Ministero dell' Ambiente e della Tutela del Territorio e del Mare

Commissione Tecnica di Verifica dell'Impatto Ambientale – VIA e VAS

Parere n. 2594 del 12/01/2018

| Progetto: | <p><i>Istruttoria VIA</i></p> <p>Autostrada A14 Bologna-Bari-Taranto, tratta Cattolica - Fano, nuovo svincolo di Pesaro sud</p> <p>ID_VIP: 3079</p> |

Figura 2 Planimetria di confronto

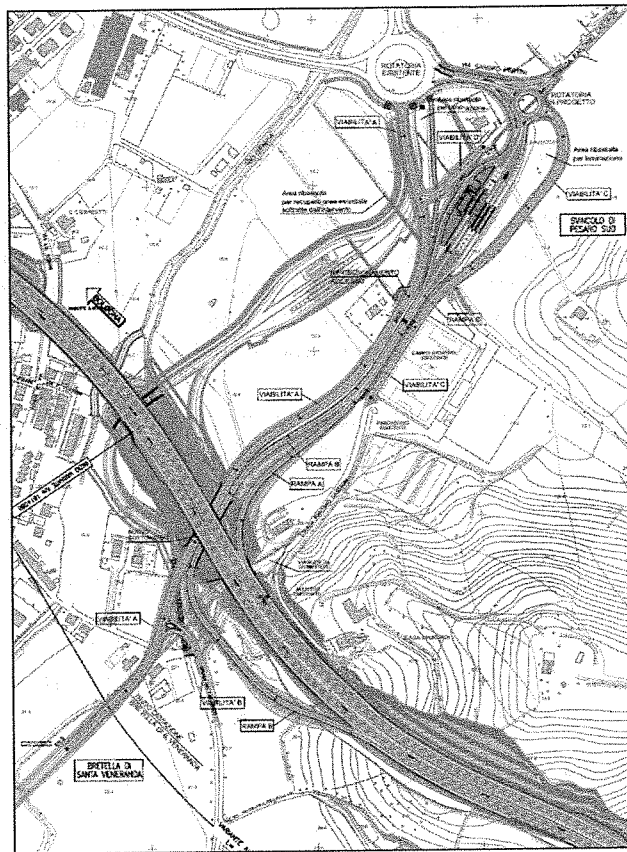
CONSIDERATO che è stata studiata una nuova soluzione che prevede lo spostamento di circa 150 m verso sud della rampa di connessione alla carreggiata autostradale, allontanandosi quindi dall'abitato di S.Veneranda e interessando marginalmente solo un'area PAI R3. La proposta progettuale ha seguito le indicazioni date allontanandosi dal Rio Genica e dal nucleo di S. Veneranda in direzione nord-ovest e lasciando libera la piana di esondazione. Il nuovo layout dello svincolo prevede infatti di posizionare il piazzale di esazione ad est della strada Pantano Castagni subito a nord del campo di calcio esistente. In questa posizione il casello si trova in un'area pianeggiante non interferente con l'area di tutela paesaggistica. L'intero svincolo rimane fuori dall'area a rischio esondazione moderato PAI-R1; interferisce con questa perimetrazione solo l'ultima parte del nuovo tracciato della bretella di S. Veneranda in corrispondenza della connessione con la rotatoria esistente via Pertini / Via Lungo Genica. L'appoggio dei rilevati alle quote del terreno è stato effettuato compatibilmente con le esigenze di rispetto delle norme sulla progettazione stradale (raggi di curvatura e pendenze longitudinali);

Figura 3 Progetto Svincolo Pesaro Sud e opere connesse

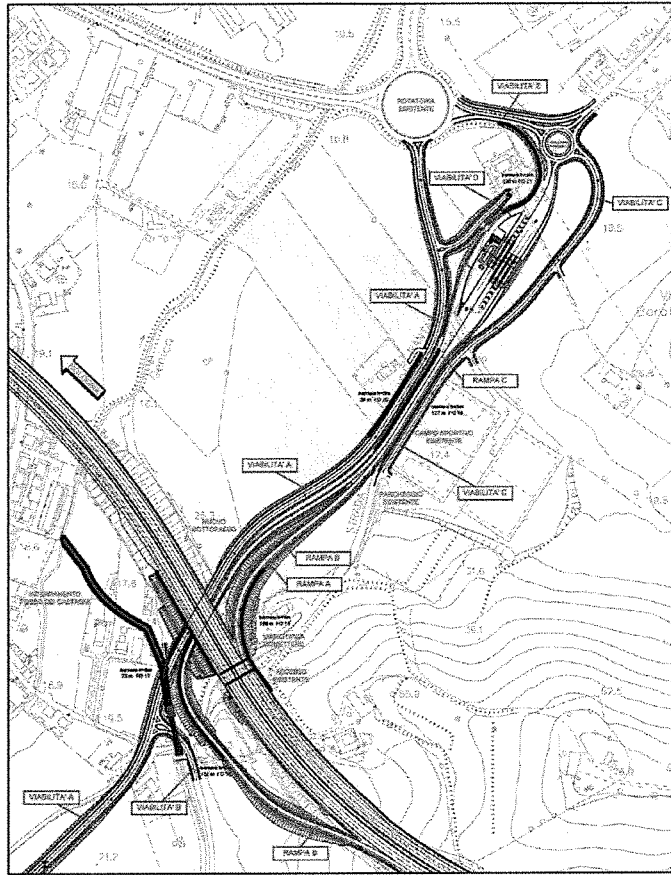
CONSIDERATO che le opere connesse al nuovo svincolo interferiscono con l'affluente del Genica denominato Fosso dei Castagni. In particolare su tale corso d'acqua è previsto un nuovo manufatto di attraversamento idraulico che sottopassa la Viabilità A (viabilità di Santa Veneranda) e la Viabilità B (Strada del Castagneto). Il manufatto di interrimento è costituito da uno scatolare di dimensioni 4.0 x 3.0 m e lunghezza complessiva di circa 102 m. In corrispondenza dell'imbocco di monte viene realizzato un salto di fondo di 0,96 m tra il ponticello esistente e lo scatolare in progetto.
